COMUNE DI COGOLETO

PIANO URBANISTICO COMUNALE P.U.C.

“Proposta di pronunciamento sulle osservazioni al progetto di Piano Urbanistico Comunale PUC
Adottato con DCC n° 57 del 28 novembre 2017

COMUNE DI COGOLETO (GE)
PIANO URBANISTICO COMUNALE – P.U.C.
adottato con Delibera di Consiglio Comunale n. 57 del 28 novembre 2017

STRUTTURA ADOTTATA DCC 57 del 28/11/2017 con individuazione area oggetto di osservazione (colore rosso spessore grosso)

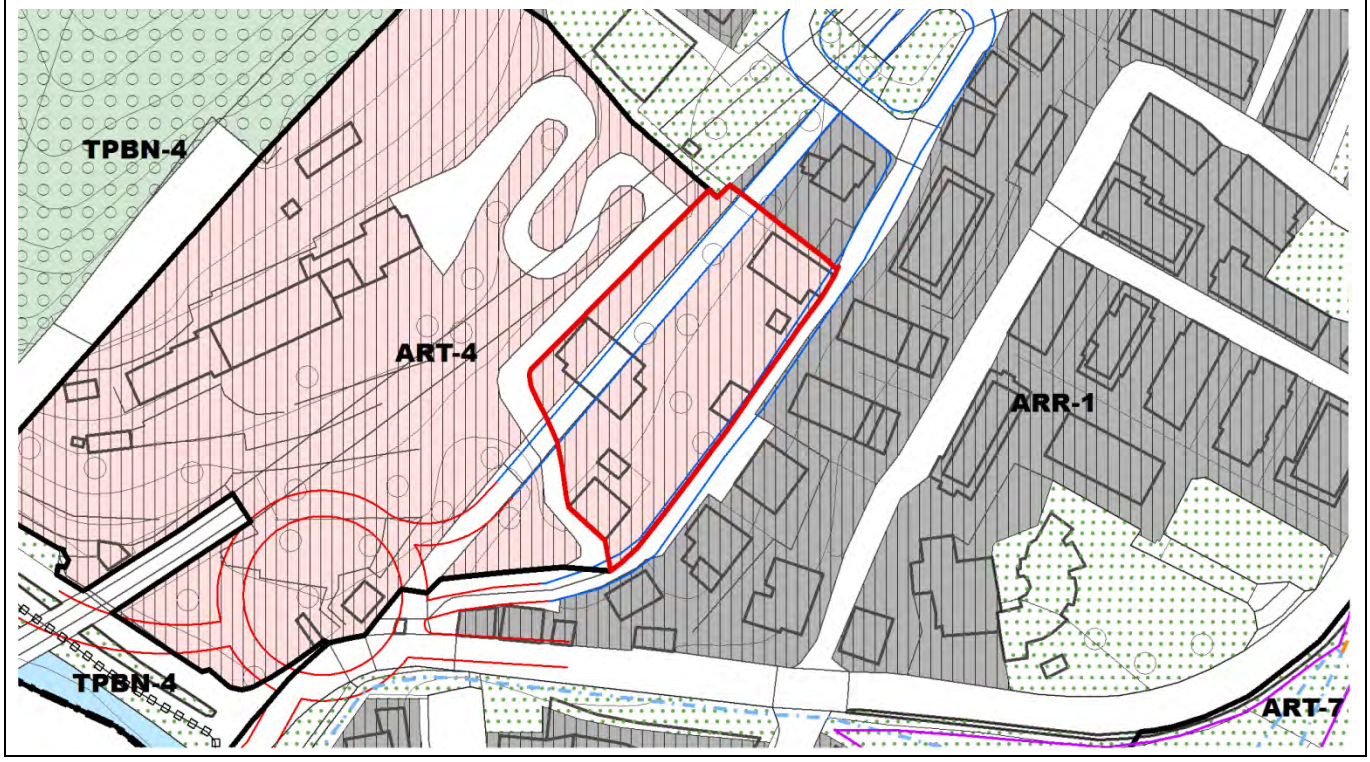
Dettaglio delle motivazioni	
Sintesi dell'osservazione	**Proposta di pronunciamento**
Si chiede relativamente alle aree di proprietà, identificate catastalmente al foglio 13 parte dei mappali 660 e 415, la rettifica della classificazione urbanistica, da TRZ-1 ad ARA-2.	Si rileva dalla lettura degli allegati cartografici allegati alla presente osservazione che non è stato esaminato dal privato cittadino l'estratto relativo al PUC adottato nel corso del 2017. Ciò premesso, si evidenzia che il PUC adottato con DCC 57 del 28/11/2017 classifica già le aree in questione in ambito ARA-2 escludendole dal perimetro di comparto del TRZ-1 PRATOZANINO, per questo motivo la presente osservazione NON DA LUOGO A PROVVEDERE (come dimostrato dall'estratto cartografico riportato di seguito che mostra in colore rosso le aree oggetto di osservazione individuate sulla tavola della Struttura adottata con DCC 57 del 28/11/2017).

L'esito e relativo pronunciamento NON comportano modifica agli elaborati del PUC adottato.

Art.39.4 ART-4 SUORE CARMELITANE [Superficie territoriale: ~~24.075,34~~ 19.826,23 mq]

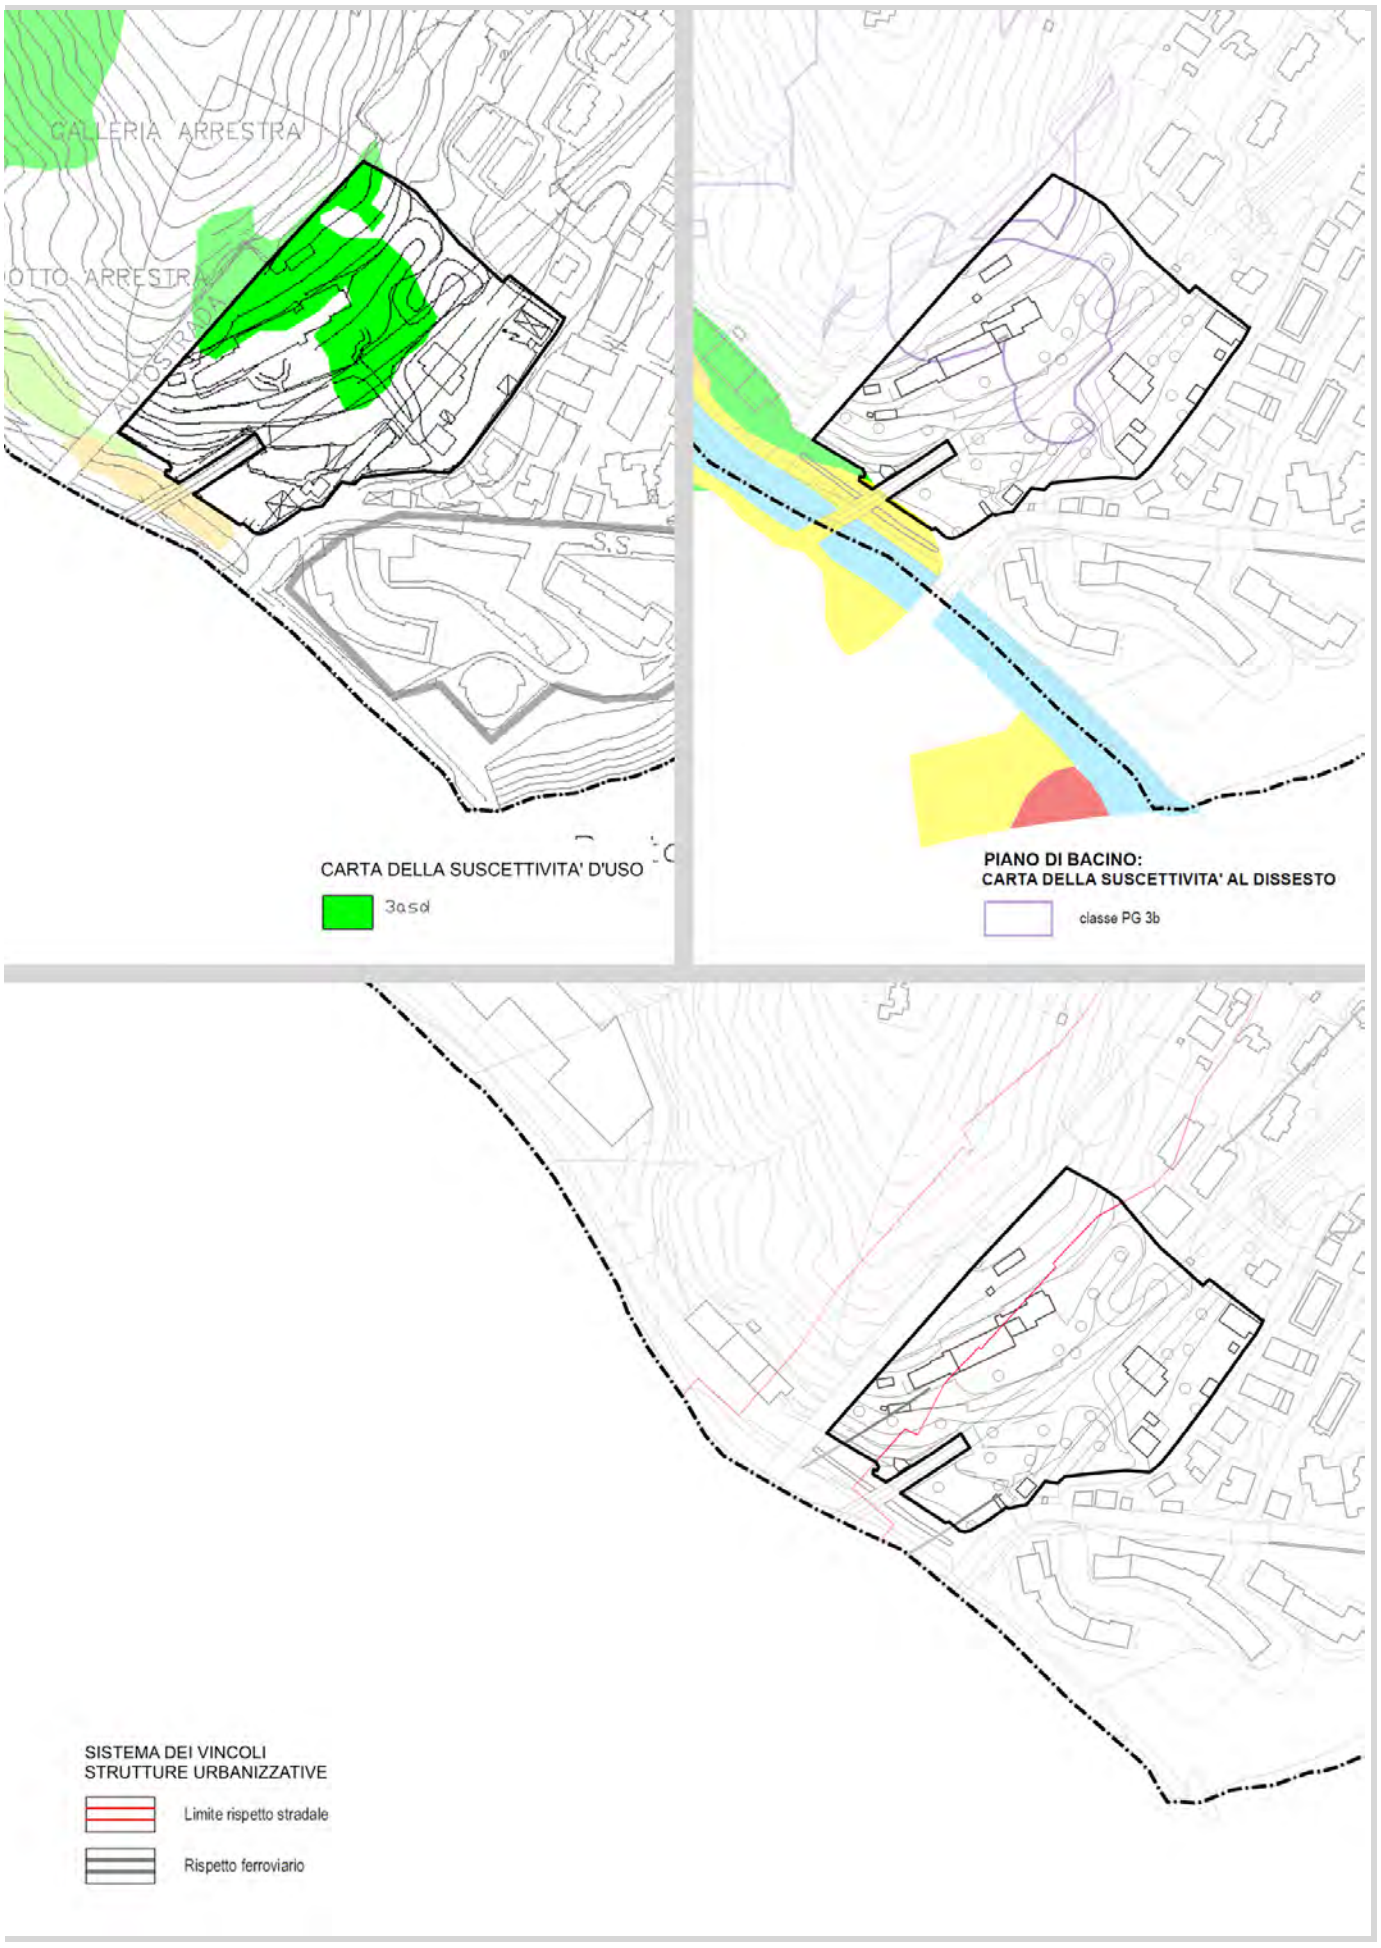
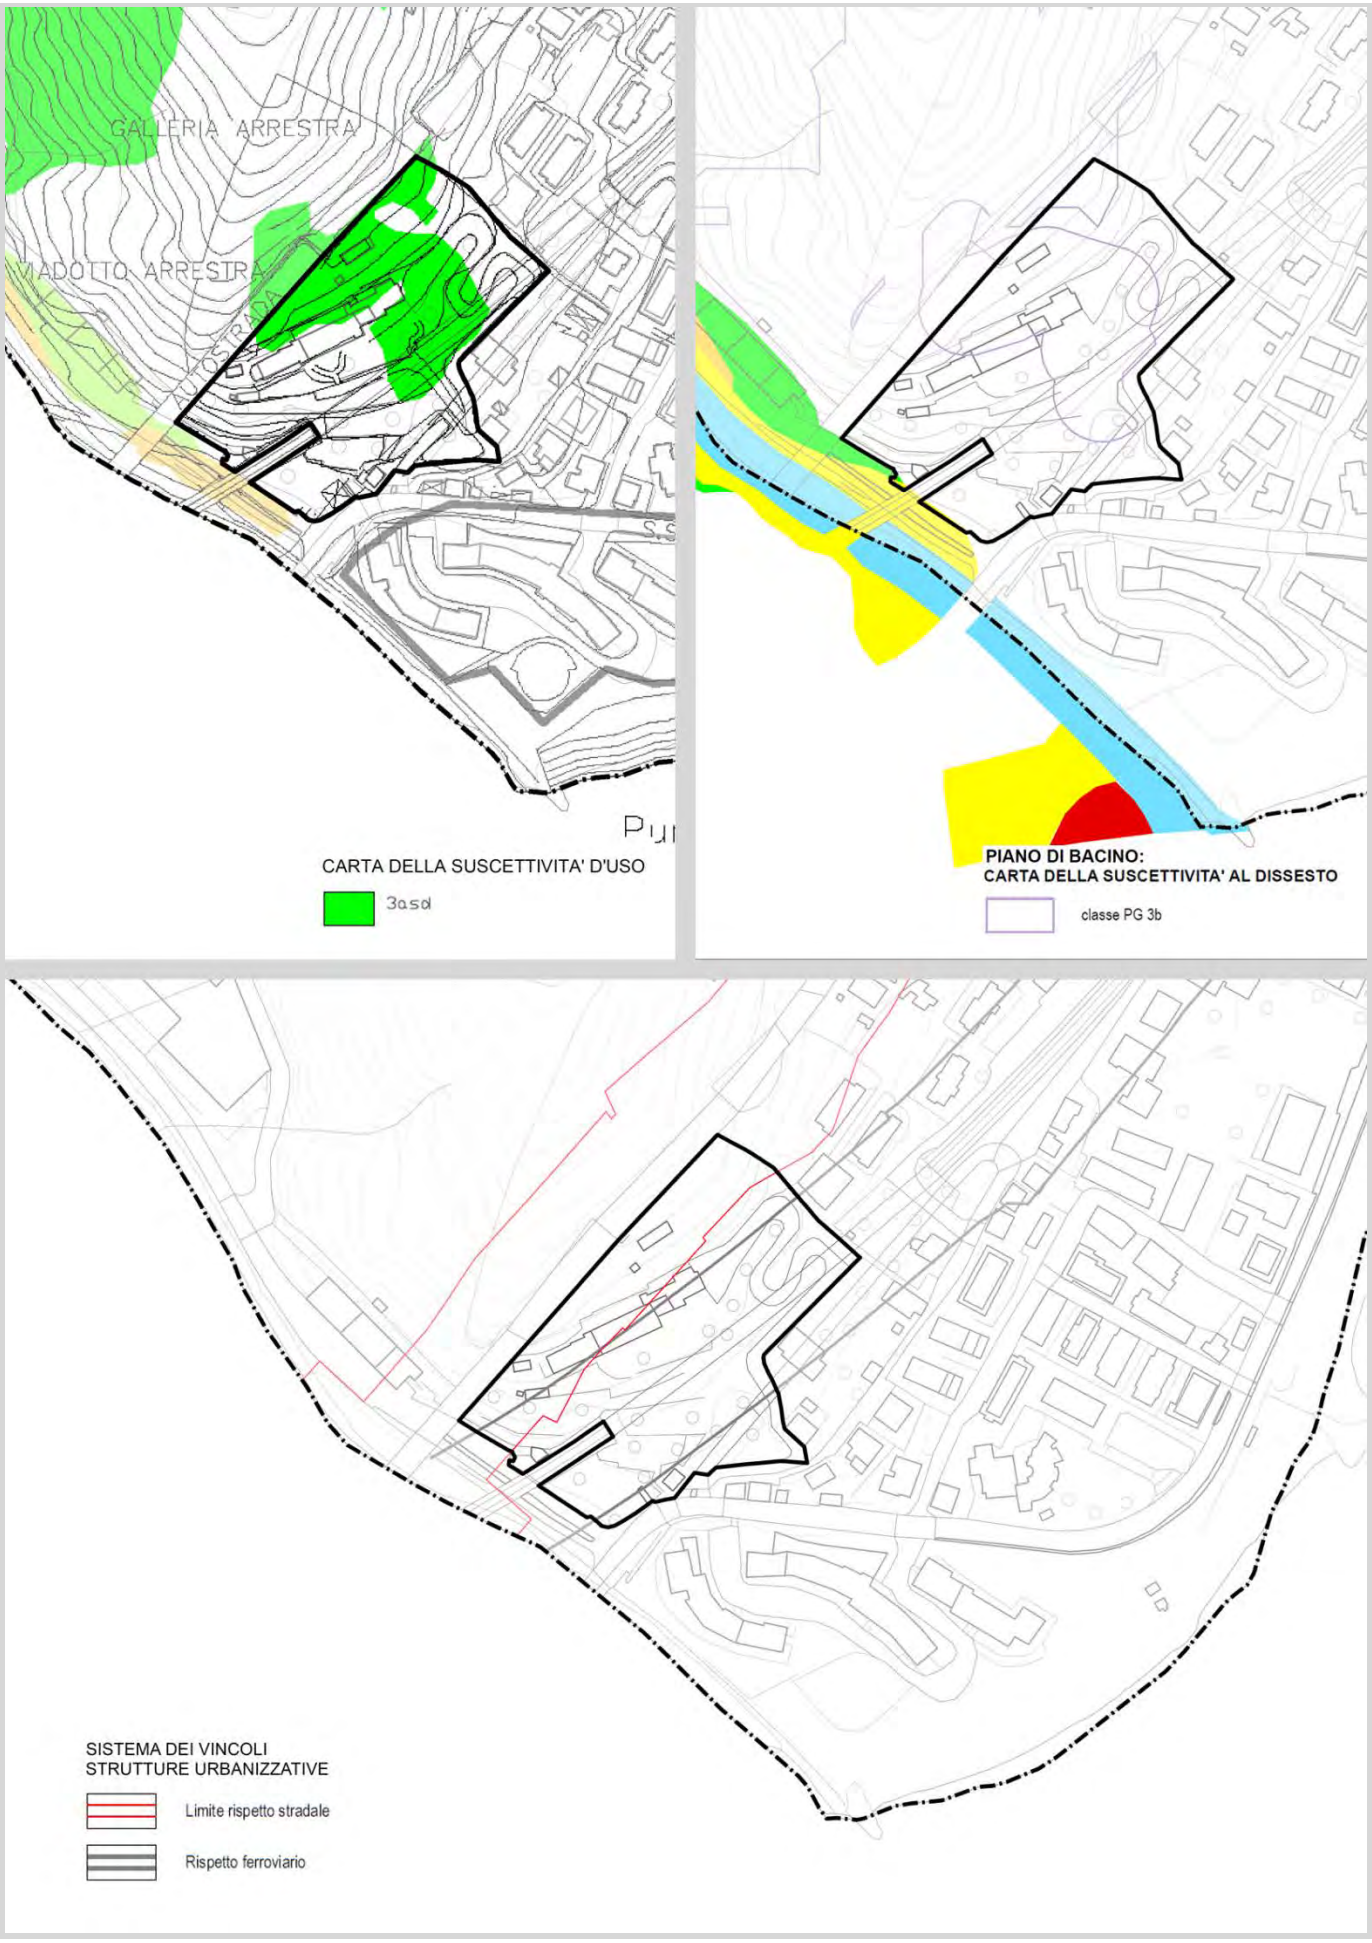
Dettaglio delle motivazioni	
Sintesi dell'osservazione	**Proposta di pronunciamento**
Si chiede che l'area di proprietà venga esclusa dal comparto *ART-4 SUORE CARMELITANE* turistico ricettivo ed inserita in ambiti di completamento residenziale ACMR con la possibilità di incrementare le superfici esistenti per la quota del 20% rendendosi da subito disponibili a valutare un'eventuale miglioramento della viabilità pubblica esistente che interessa la medesima area. Si sottolinea che tali richieste nascono dalla necessità di incamerare utili da destinare alla riqualificazione della struttura principale che necessita di interventi di ammodernamento e messa in sicurezza.	Si propone l'ACCOGLIMENTO della presente osservazione in quanto l'area è interessata da previsioni relative alla sistemazione della viabilità, pertanto risulta ammissibile l'inserimento dell'ambito individuato dall'osservante in ambiti di completamento a destinazione residenziale. Il nuovo ambito sarà denominato *ACMR-6 SUORE CARMELITANE* concedendo allo stesso i seguenti parametri: S.U. = esistente + incremento max 20% comunque senza superare I.F. = 0,35 mq/mq attuazione mediante PdCc che preveda la realizzazione delle opere connesse all'allargamento di un tratto di via Arrestra Interna limitrofo al lotto fino all'innesto con la via Aurelia.

L'esito comporta la modifica dei seguenti elaborati del PUC adottato:	
STRUTTURA DI PIANO NORMA STRUTTURA DI PIANO	T01-01bSP T01-02SP T01-03SP T01-04SP T01-05SP T01-06SP T01-07SP T01-08SP T01-09SP A01SP NTA (art.3 c.2 lettera l) pag.11, art.39 pag.235, art.39.4 pag.244, art.39.4.2 pag.247, art.43 pag.343, art. 43.6 nuovo)

T01DO ADOTTATA DCC 57 del 28/11/2017 con individuazione area oggetto di osservazione (colore rosso spessore grosso)

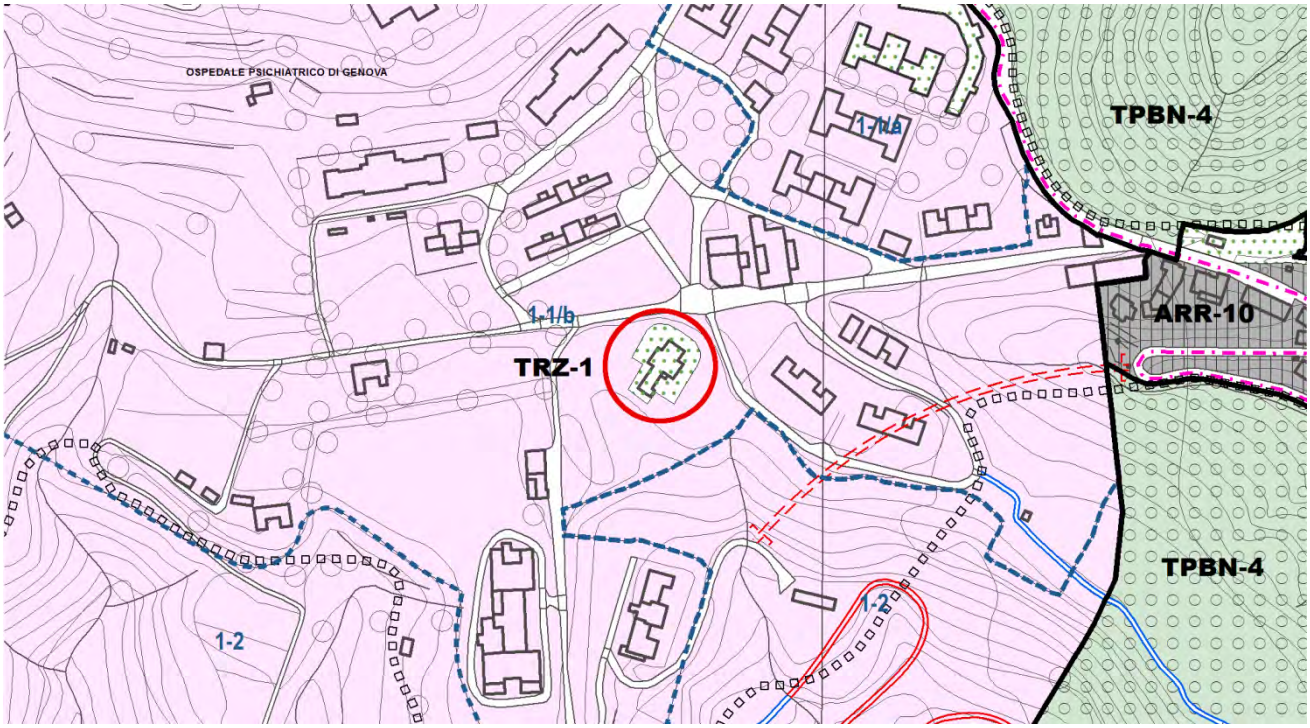
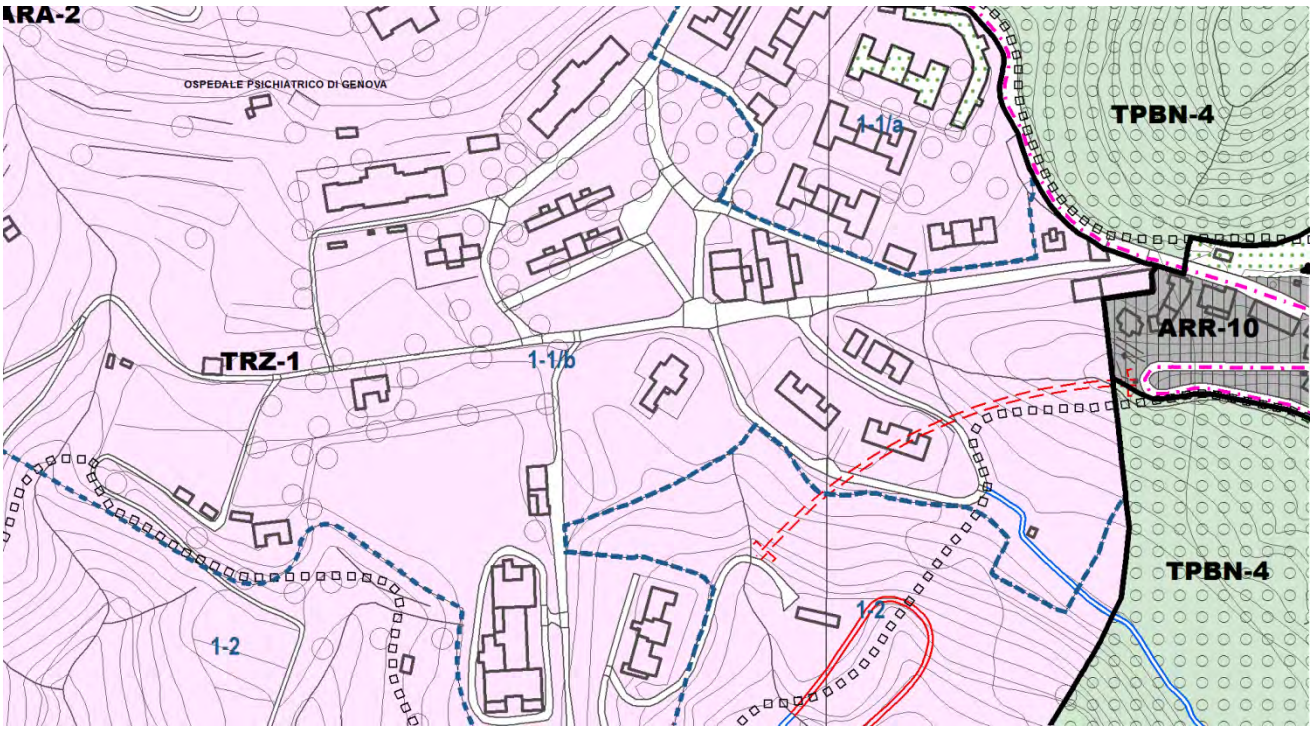
7.3 ACCOLTA		
7.3 Si evidenzia che la relazione degli Obiettivi non è coerente con la relativa rappresentazione grafica di cui alla tavola T01DO in merito alle funzioni indicate (Accordo di Pianificazione vigente – clinica riabilitativa – università: ISEF e medicina sportiva – Polo tecnologico per la biomedica). Si chiede di indicare le seguenti funzioni di eccellenza quali formazione, attività sportive professionali, ricerca e sviluppo, oltre a strutture turistico-ricettive e di servizio, in un contesto che per tradizione è vocato alla residenzialità. Parco tematico, la cui tipologia sarà da valutare in funzione della effettiva domanda e nel rispetto della sostenibilità economica e ambientale.	Si conferma quanto controdedotto all'osservazione 7.2 e si propone di ACCOGLIERE la presente osservazione integrando la tavola degli Obiettivi di Piano.

T01DO VARIATA a seguito della proposta di pronunciamento

Riferimento 7.4.2

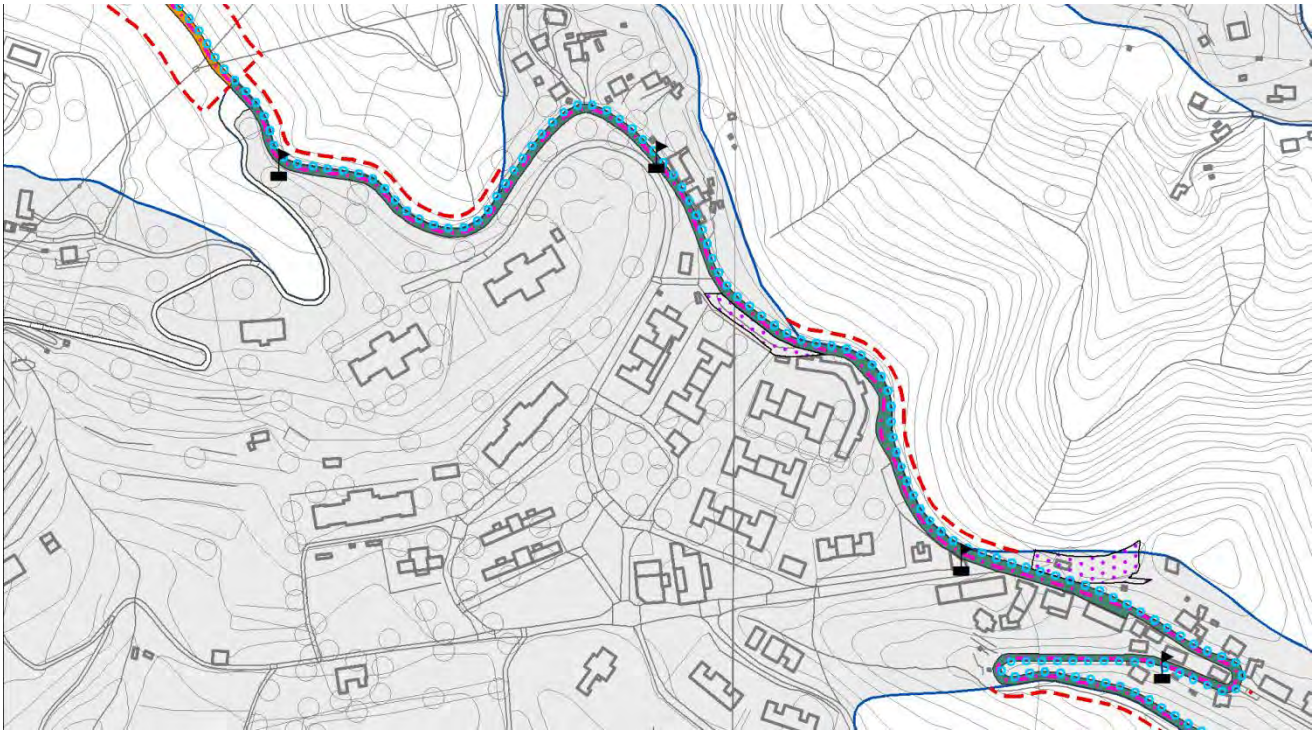
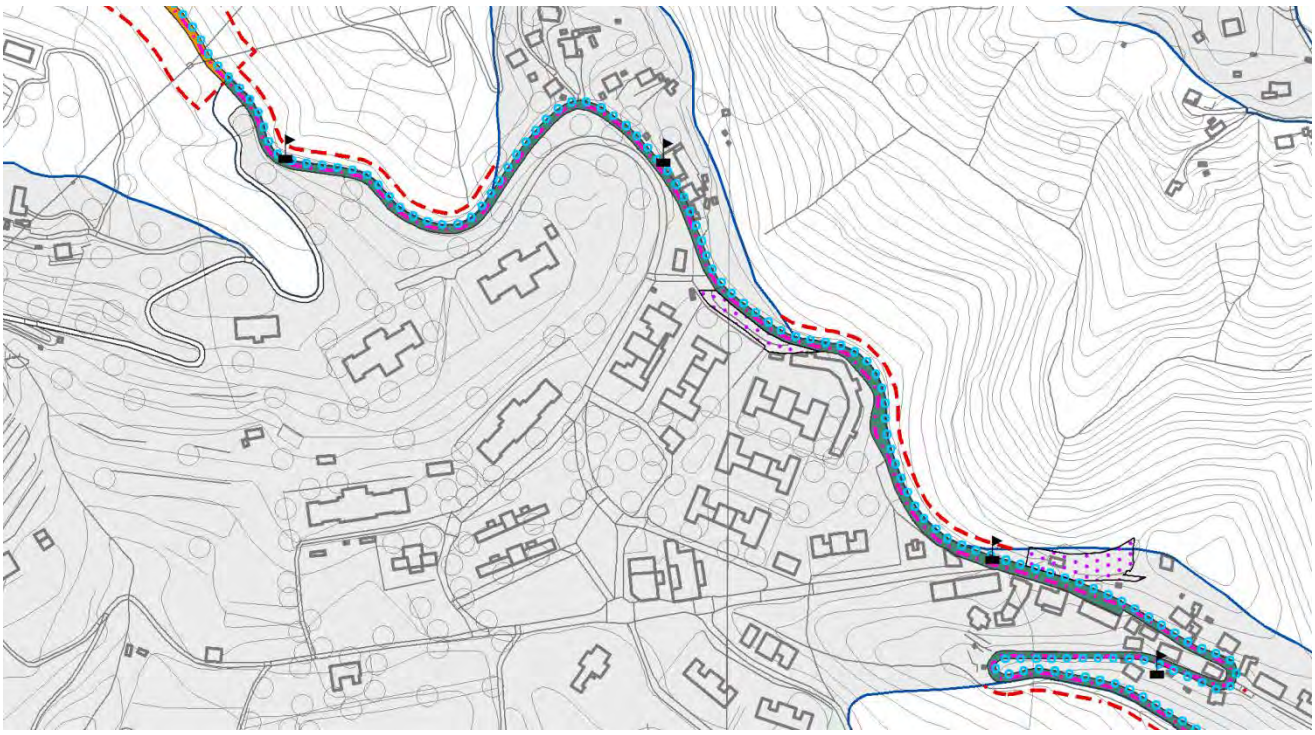
7.4.2 *SP02-04/04 Edifici per funzioni religiose esistenti Chiesa di Pratozanino* mq 1.846; si osserva che la chiesa è sconsacrata pertanto non può essere conteggiata tra le dotazioni territoriali esistenti. Si chiede per tale edificio che la futura funzione venga definita dal PUO del TRZ-1 e contribuisca, nella misura in cui verrà destinata a servizi pubblici, all'assolvimento degli standard urbanistici del PUO.	Preso atto che l'edificio non può essere considerato luogo di culto in quanto trattasi di chiesa sconsacrata, si provvede all'eliminazione del servizio SP02-04/04 sia dalle tavole grafiche che dal conteggio delle dotazioni di servizi pubblici o di interesse pubblico. Si propone l'ACCOGLIMENTO del presente punto dell'osservazione.

STRUTTURA VARIATA a seguito della proposta di pronunciamento
